Gemeinde Rastede

Bebauungsplan Nr. 93B „Südlich Schloßpark II“

Vorlage: 2013/079

Ausschuss für Bau, Planung, Umwelt und Straßen

Abwägungsvorschlag zum Entwässerungsgraben

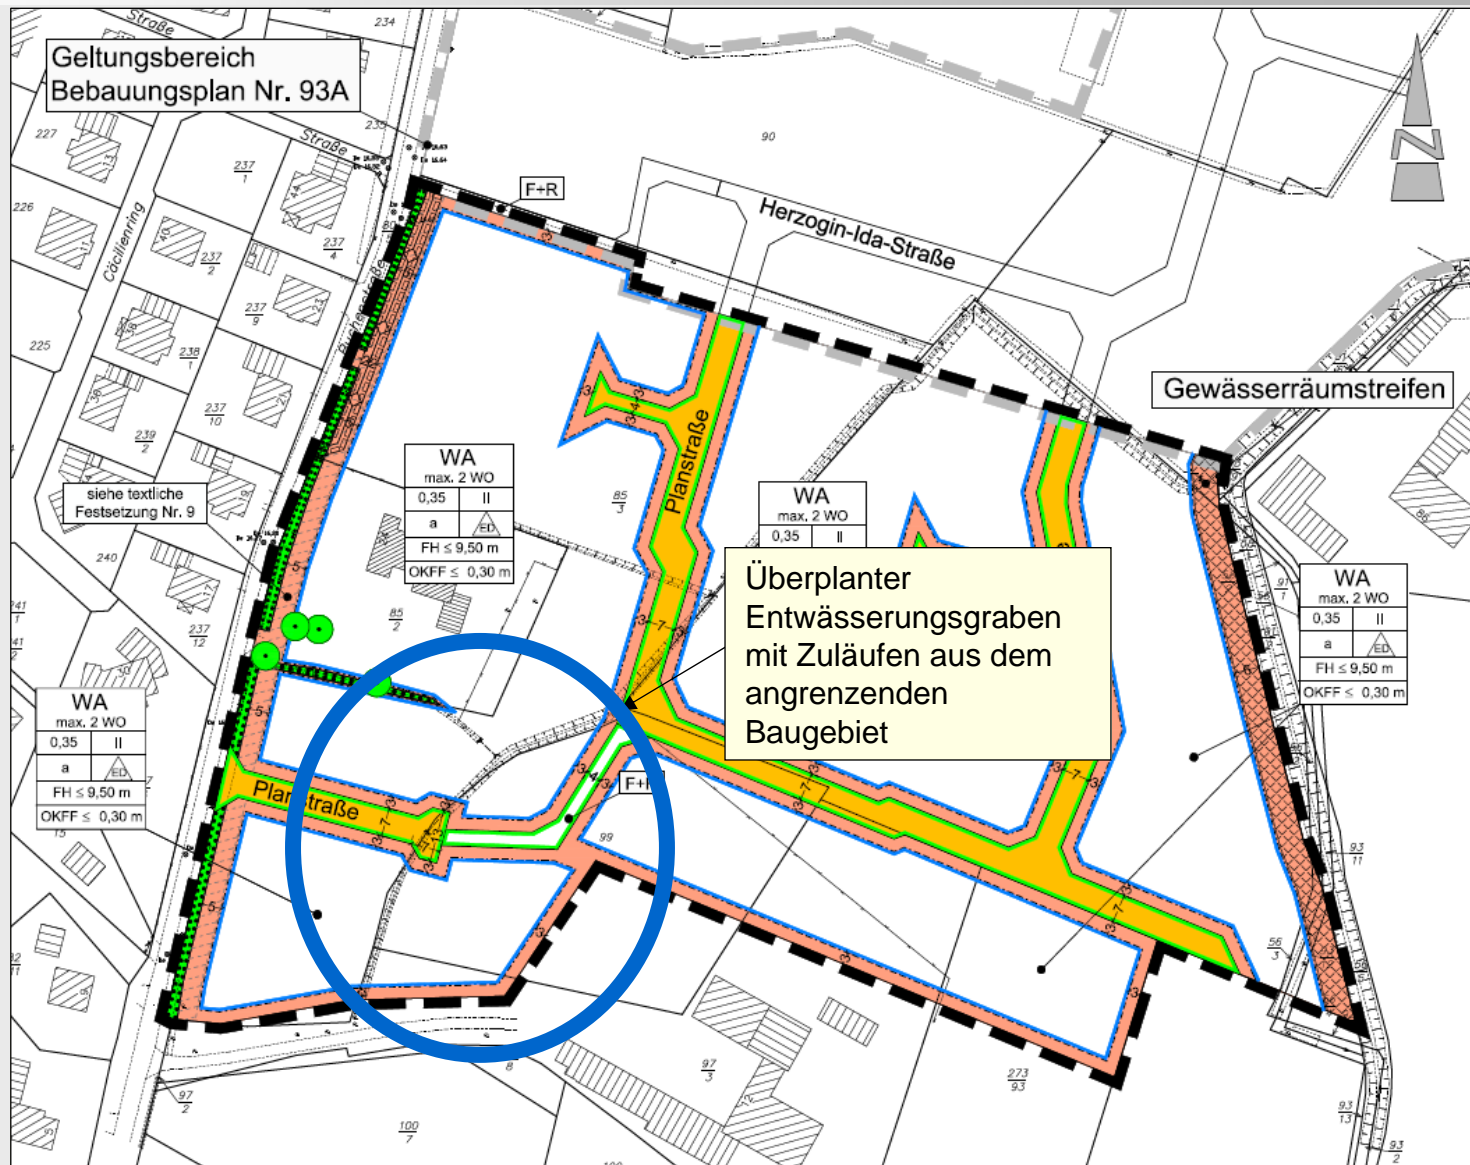
Anregungen	Abwägungsvorschläge
<u>Landkreis Ammerland</u>	
Ersatzmaßnahmen sind nachzuweisen (Übersendung einer aktuellen Übersicht über das Ökokonto im Flächenpool der Gemeinde).	Der Kompensationsbedarf wird im Flächenpool der Gemeinde Rastede untergebracht. Ein Nachweis wird von Seiten der Gemeinde erbracht.
Die Zuläufe zum überplanten Entwässerungsgraben sind im Oberflächenentwässerungskonzept zu berücksichtigen	Die Zuläufe werden künftig an den an der Buchenstraße verlaufenden Regenwasserkanal angeschlossen

Abwägungsvorschlag zum **Kinderspielplatz**

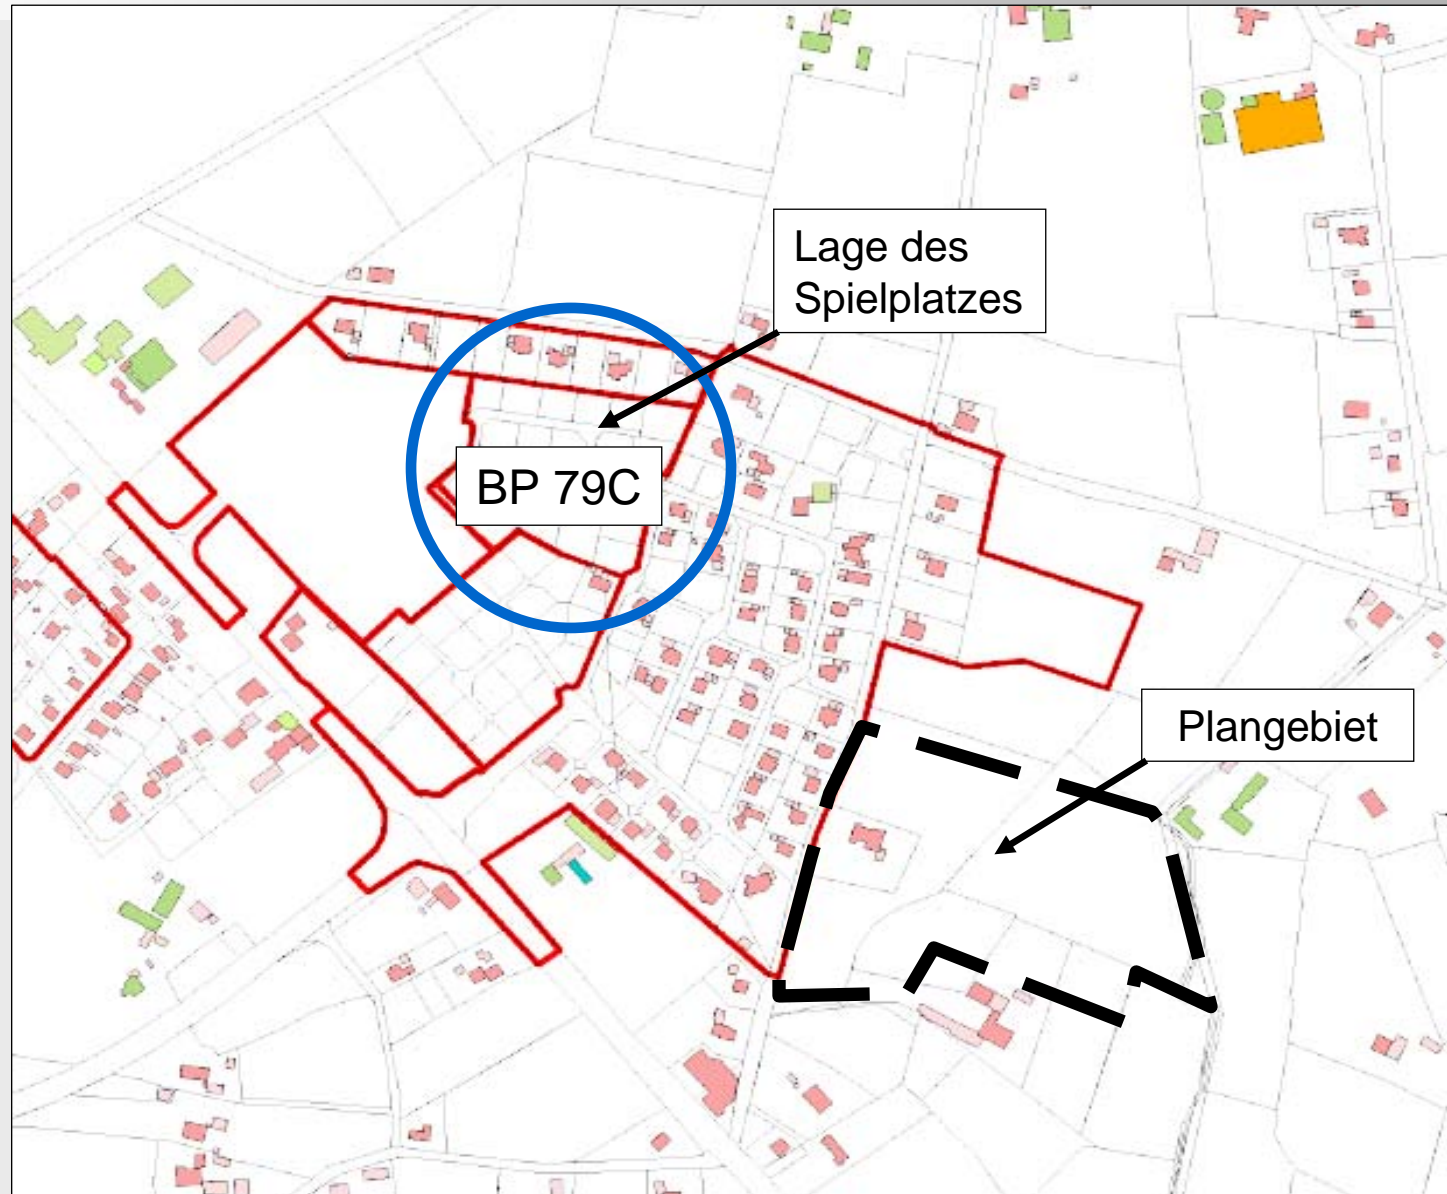
Anregungen	Abwägungsvorschläge
<u>Landkreis Ammerland</u>	
Es fehlt eine Begründung für den Verzicht auf einen Kinderspielplatz	Mit dem Kinderspielplatz an der Adelheidstraße (Bebauungsplan Nr. 79 C) ist in zumutbarer Entfernung zum Plangebiet bereits ein ausreichendes Angebot an Spielmöglichkeiten gegeben. Die Begründung wird entsprechend ergänzt.
